TRANS/WP.29/2003/41 4 avril 2003

## PROPOSITION DE PROJET DE COMPLÉMENT 3 À LA SÉRIE 05 D'AMENDEMENTS AU RÈGLEMENT N° 83

(Émissions des véhicules des catégories M<sub>1</sub> et N<sub>1</sub>)

Communication du Groupe de travail de la pollution et de l'énergie (GRPE)

## Condition A de l'essai du type I

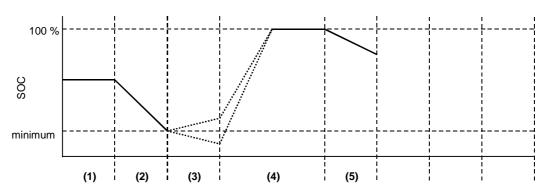
- (1) État de charge initial du dispositif de stockage d'énergie
- (2) Décharge conformément au paragraphe 3.1.2.1 ou 3.2.2.1
- (3) Conditionnement du véhicule conformément au paragraphe 3.1.2.2 ou 3.2.2.2
- (4) Charge pendant la phase d'égalisation des températures conformément aux paragraphes 3.1.2.3 et 3.1.2.4, ou aux paragraphes 3.2.2.3 et 3.2.2.4
- (5) Essai conformément aux paragraphes 3.1.2.5 ou 3.2.2.5

## Condition B de l'essai du type I

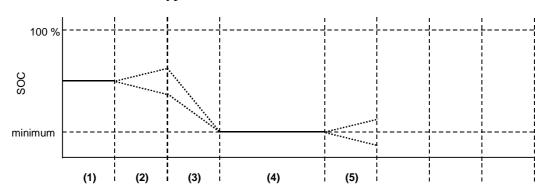
- (1) État de charge initial
- (2) Conditionnement du véhicule conformément au paragraphe 3.1.3.1 ou 3.2.3.1
- (3) Décharge conformément au paragraphe 3.1.3.2 ou 3.2.3.2
- (4) Phase d'égalisation des températures conformément au paragraphe 3.1.3.3 ou 3.2.3.3
- (5) Essai conformément au paragraphe 3.1.3.4 ou 3.2.3.4»
